**Deuxième série de questions et commentaires concernant le projet d'augmentation du
potentiel de cogénération à l'usine de SFK Pâte S.E.N.C. de Saint-Félicien.
Dossier 3211-12-161**

FibreK S.E.N.C.

Mars 2011

Deuxième série de questions et commentaires

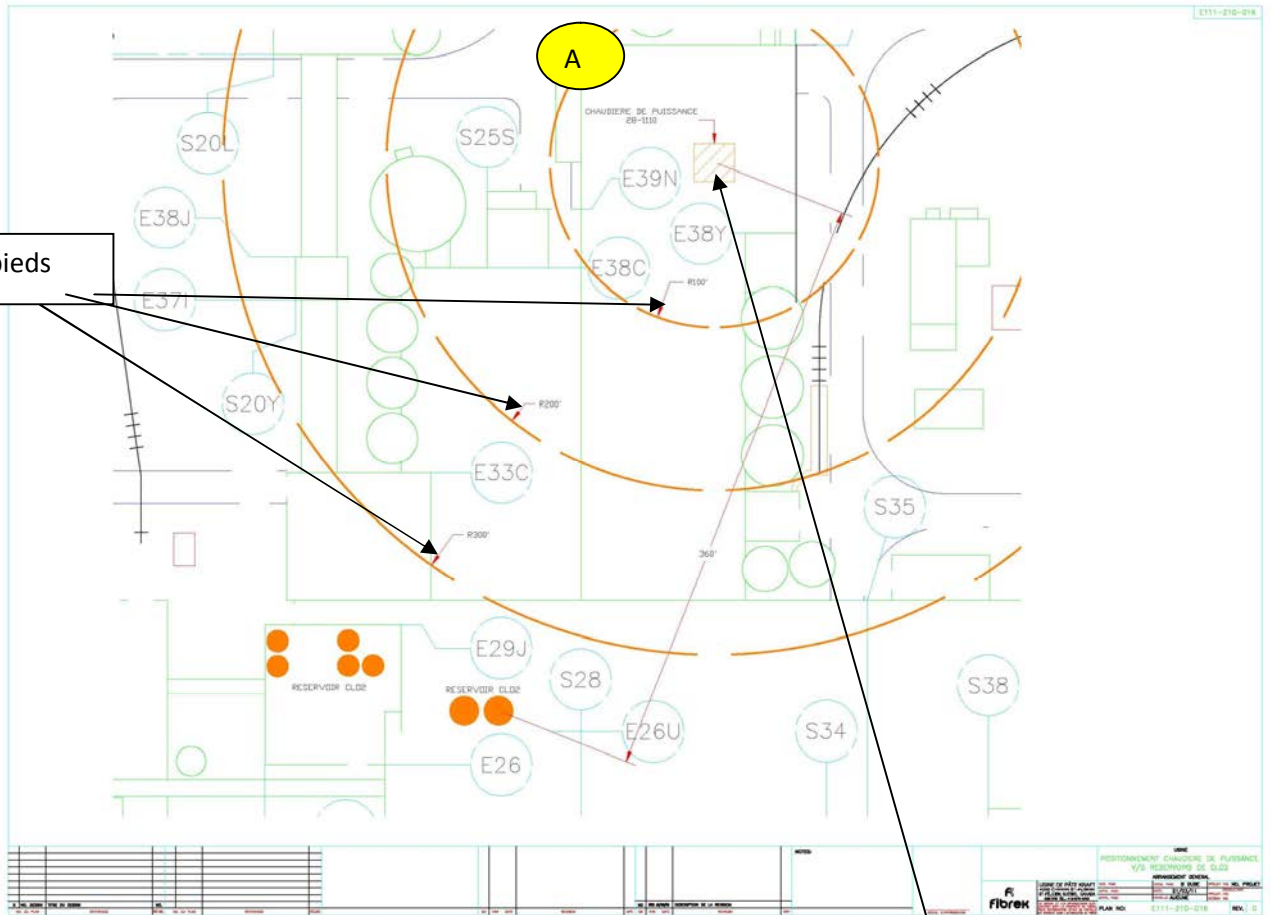
QC-A11 Y a-t-il des effets dominos possibles en cas d'explosion de la chaudière à biomasse, si l'on se base sur les conséquences potentielles du scénario normalisé présenté à l'annexe QC-34 du document Réponses aux questions et commentaires ó Augmentation du potentiel de cogénération à l'usine de Saint-Félicien? Dans l'affirmative ou la négative, appuyer la réponse en présentant un plan à l'échelle de l'usine sur lequel apparaissent les rayons d'impacts de la surpression (9, 3 et 1 psi), et où les divers éléments susceptibles d'être affectés par l'explosion sont identifiés, en particulier les trois réservoirs de dioxyde de chlore (ClO₂) et toute autre matière dangereuse.

Il n'y a pas d'effet dominos qui peuvent aller jusqu'à ce que des éléments comme les trois réservoirs de ClO₂ puissent être affectés. Le plan ci-dessous montre que la chaudière à écorces est à plus de 300 pieds des réservoirs de ClO₂. La chaudière à écorces est conçue de telle sorte que les impacts d'une possible explosion se feraient sentir aux étages supérieurs (4^e et 5^e étage) et ce ne serait que les coins qui ouvriraient. Cette zone n'est pas sujette à la présence de gens ó endroit peu passant. À noter que la dimension de la bâtisse est en deçà d'un rayon de 100 pieds. .

ANNEXE QC-A10

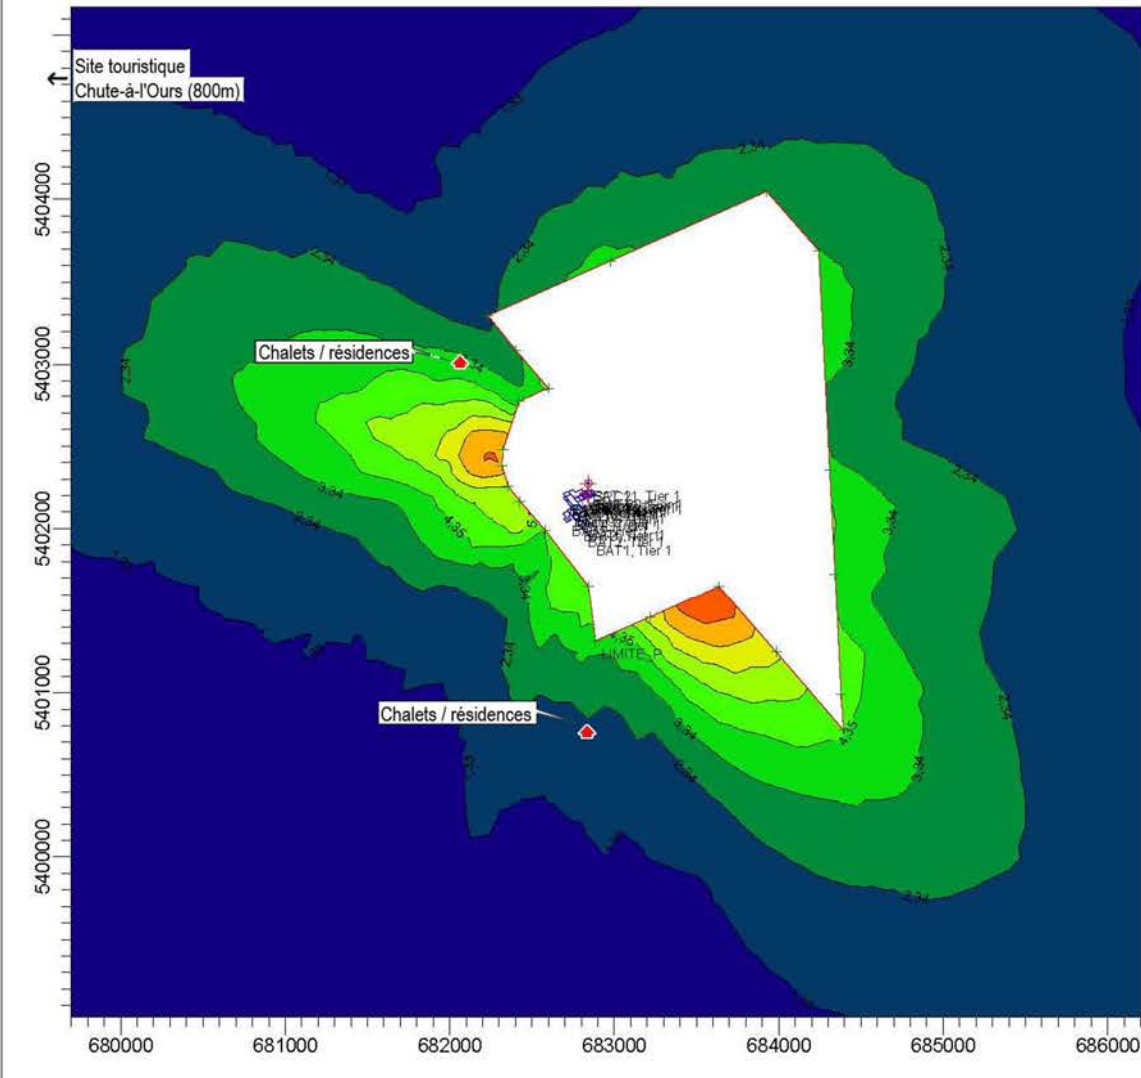
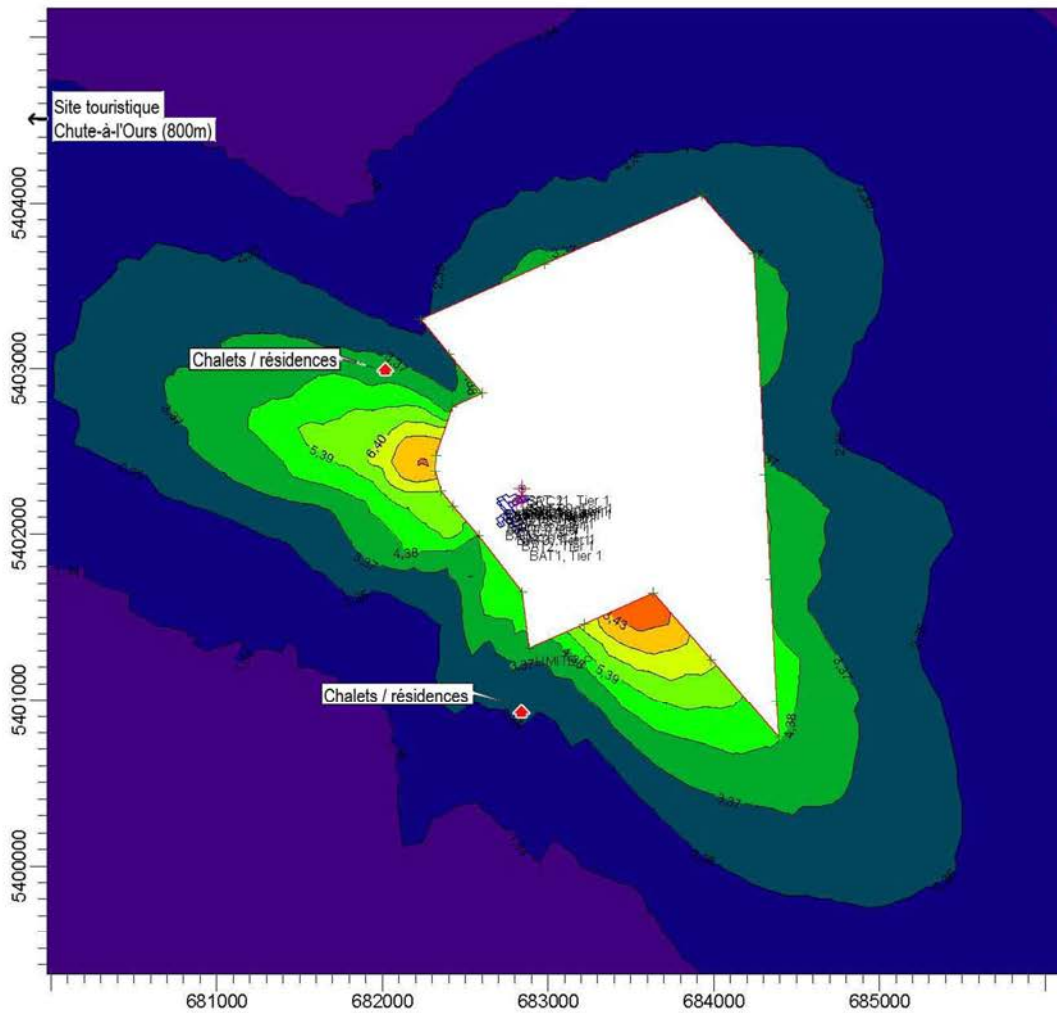
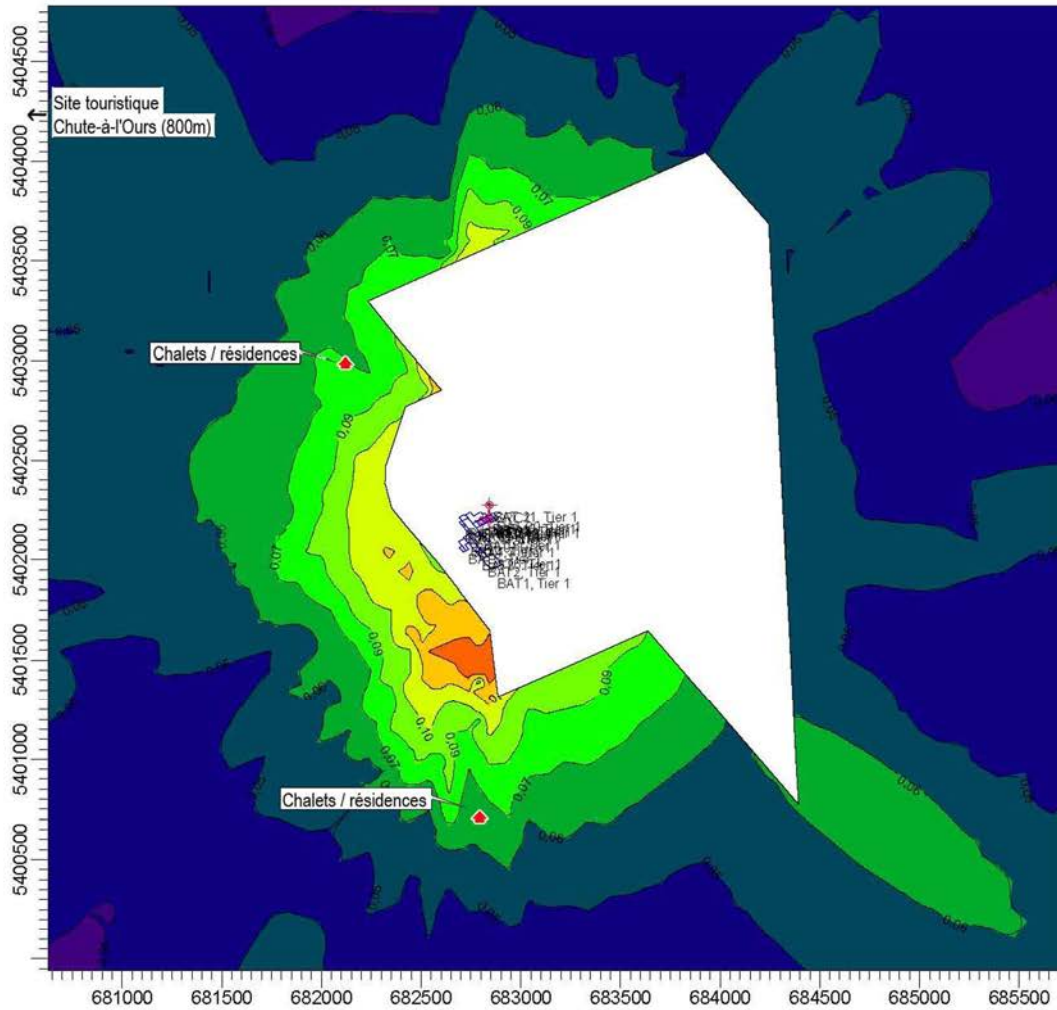
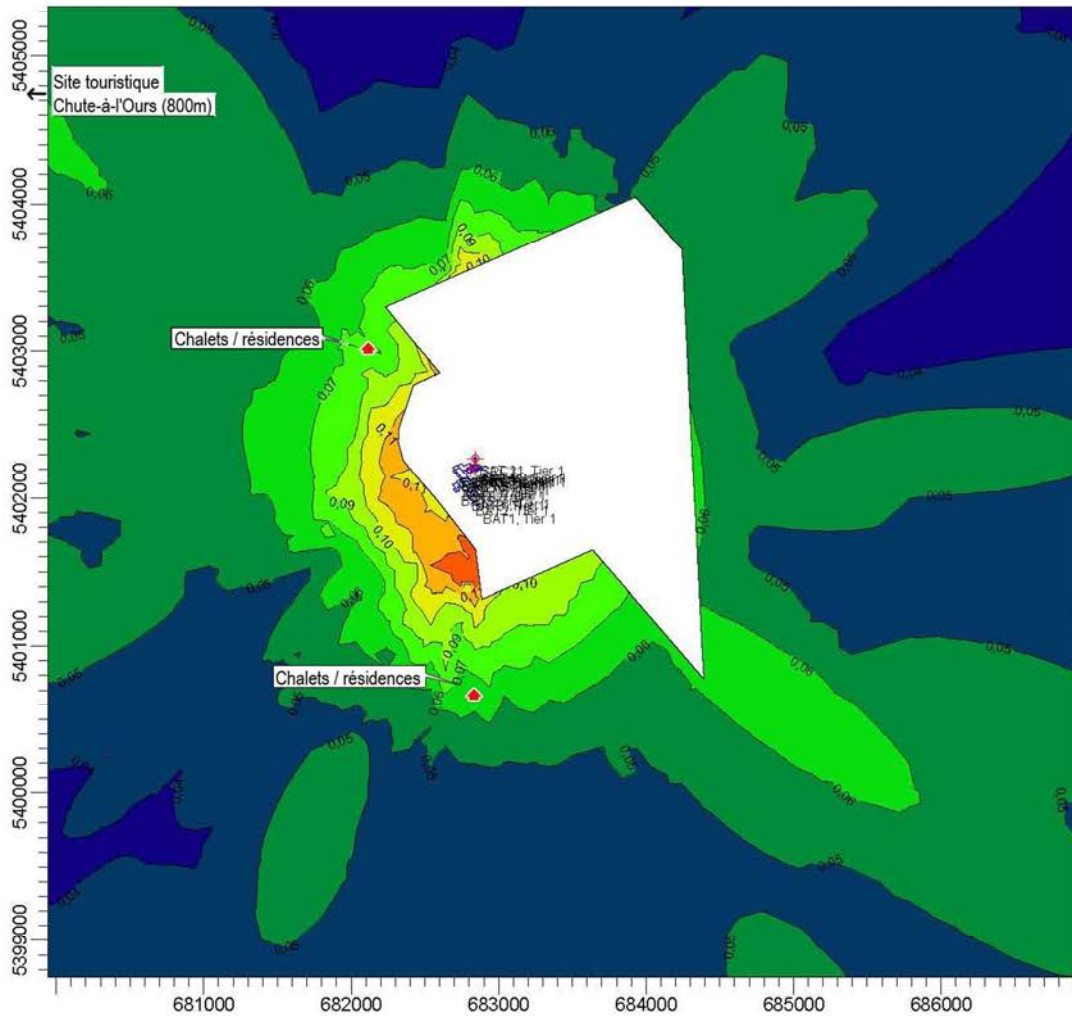
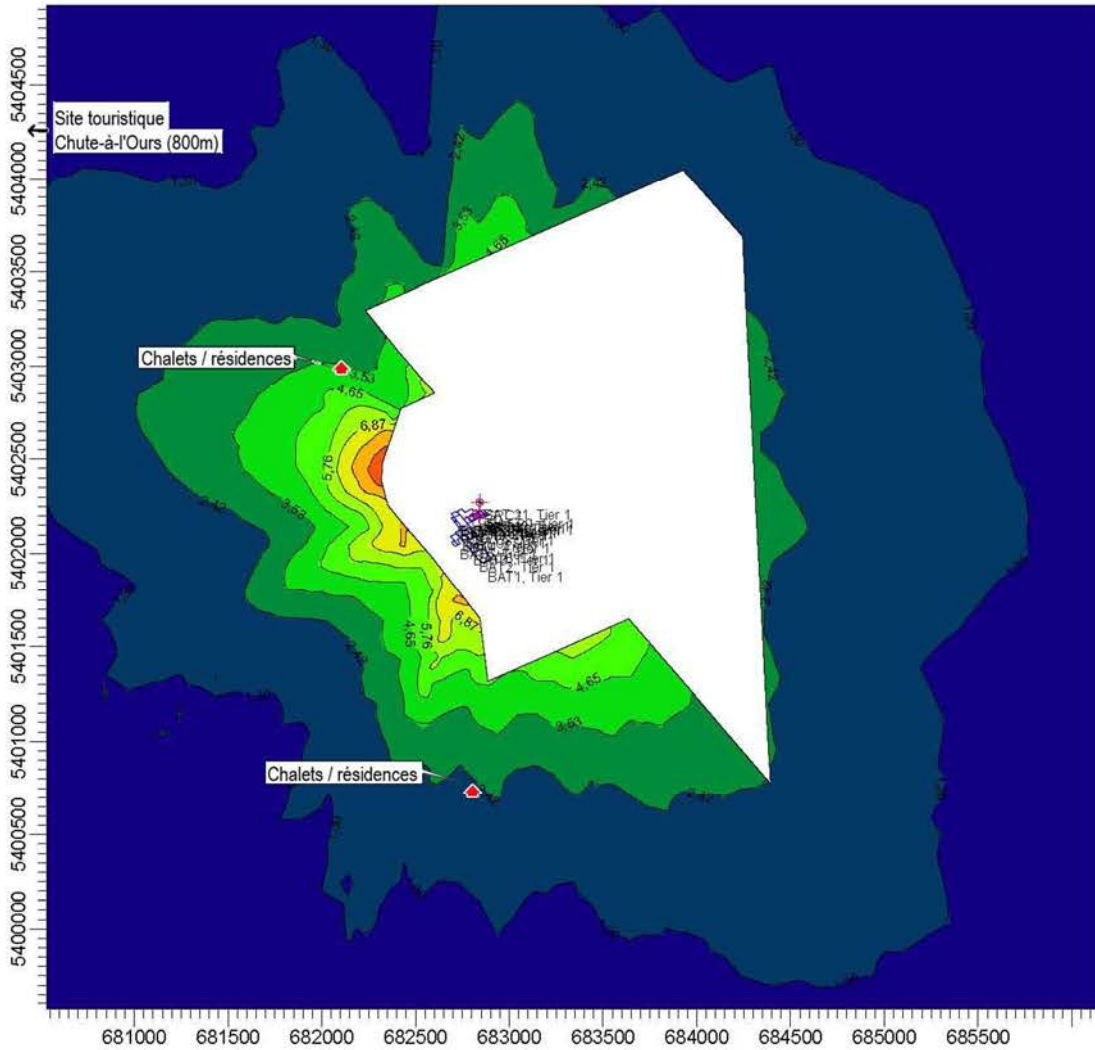
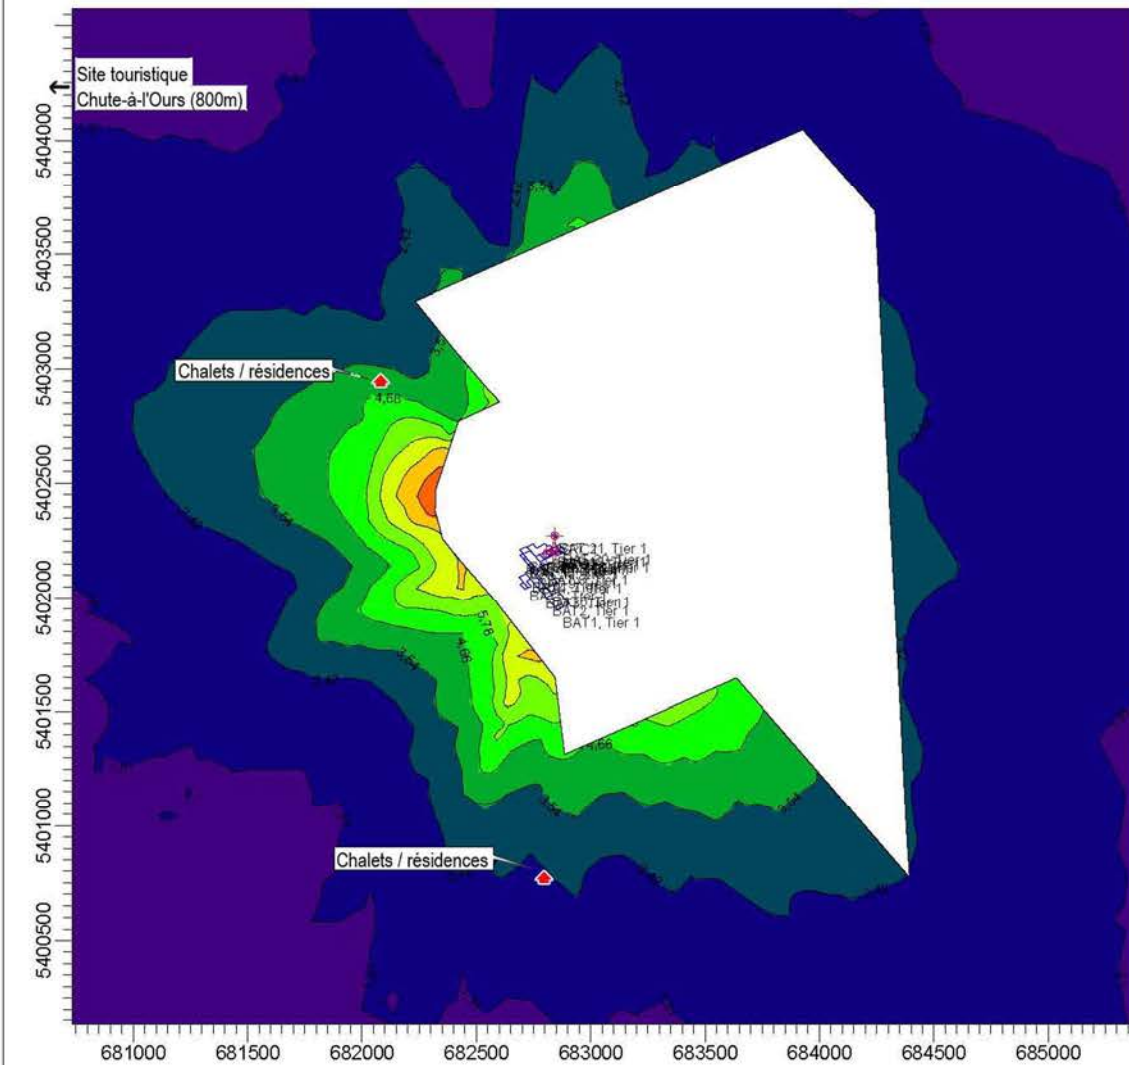
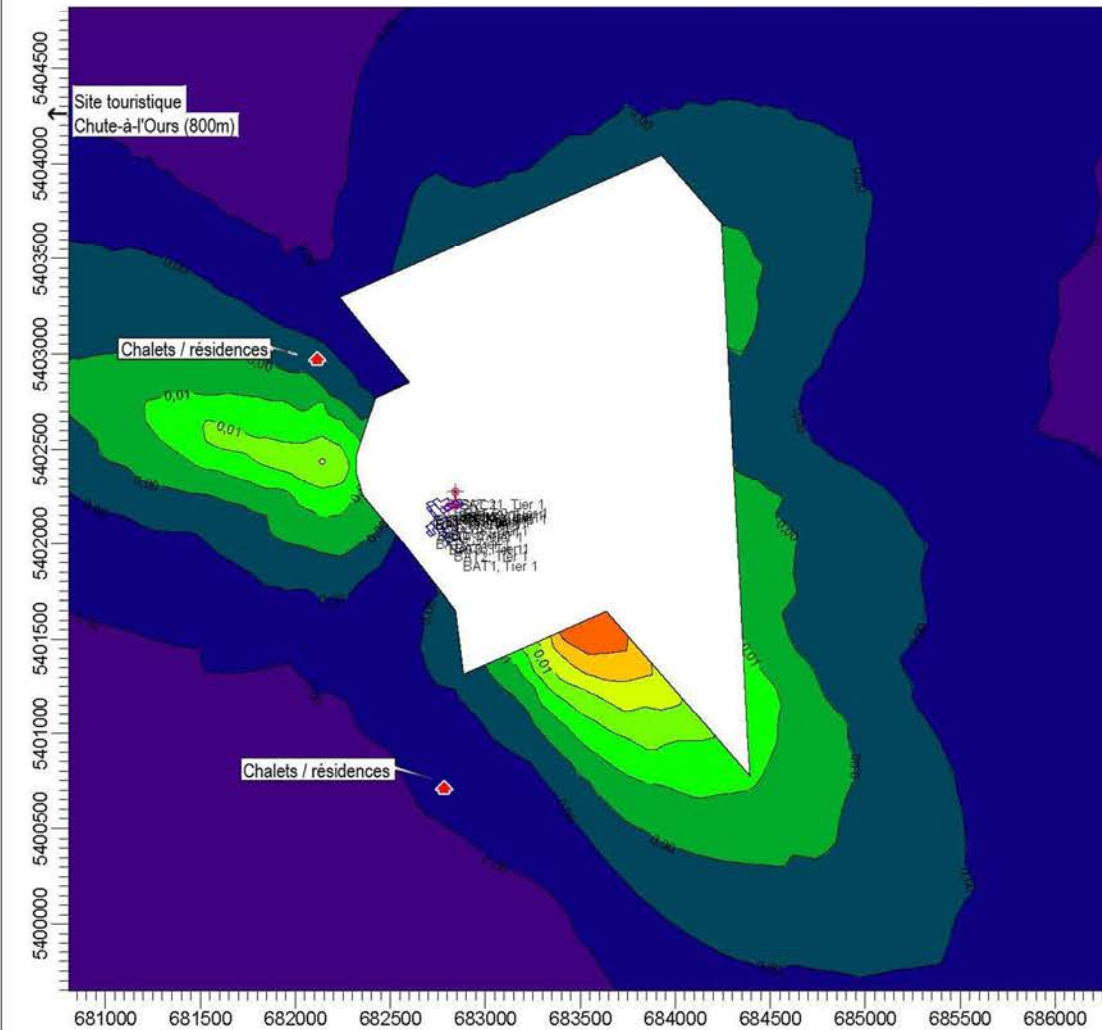
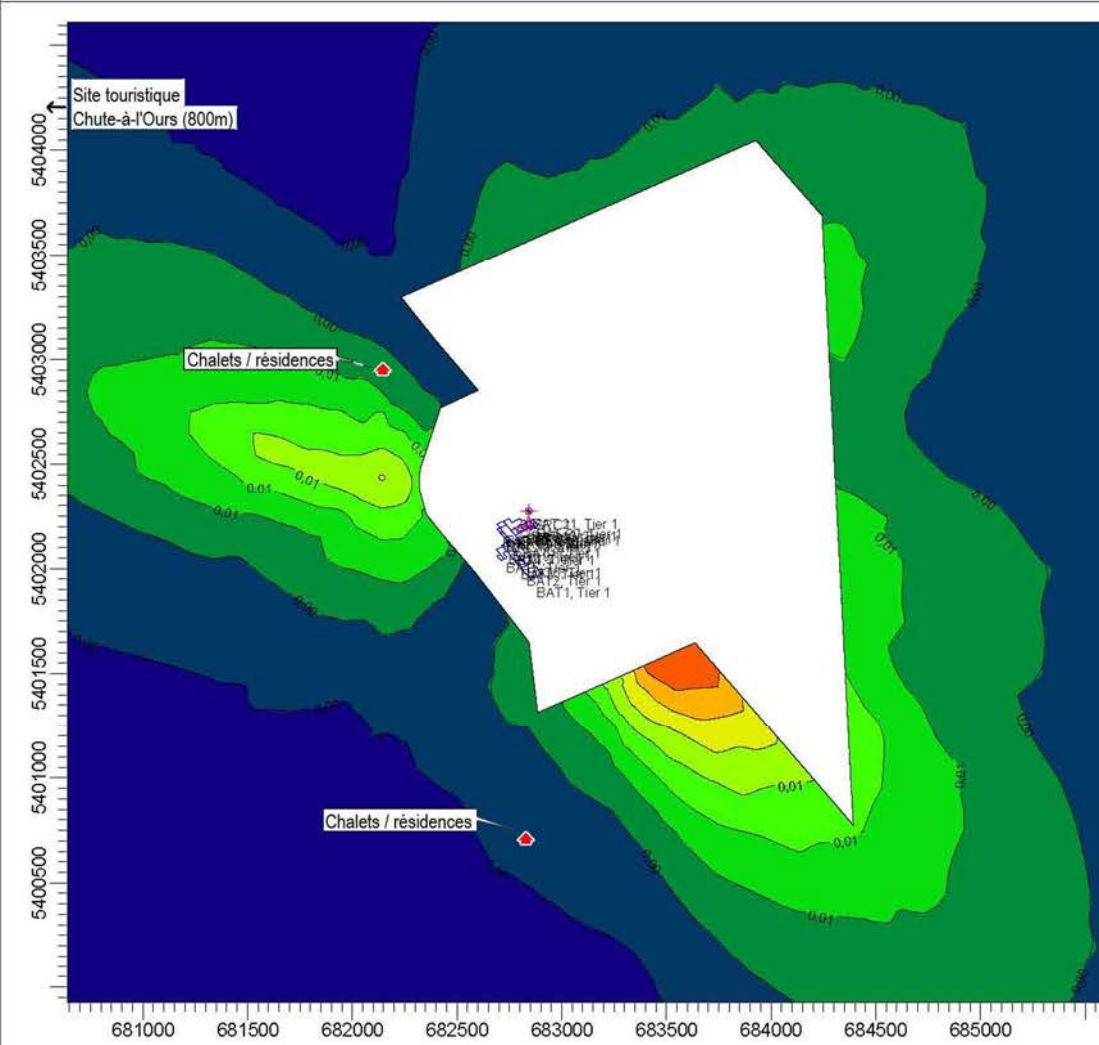
QC-A10 La réponse à la question QC-32 mentionne que les versions modifiées des cartes 4.1 et 4.2 de l'impact d'impact, ainsi que les cartes contours des concentrations de l'étude de dispersion atmosphérique seront transmises ultérieurement au MDDEP. Cependant, pour que l'étude d'impact soit recevable, Fibrek doit déposer ces documents dès maintenant, ou s'engager à les déposer avant le début de la période d'information et de consultations publiques.

Les documents sont déposés en format électronique et papier (annexe QC-A10 du présent document) dans cette deuxième série de questions.
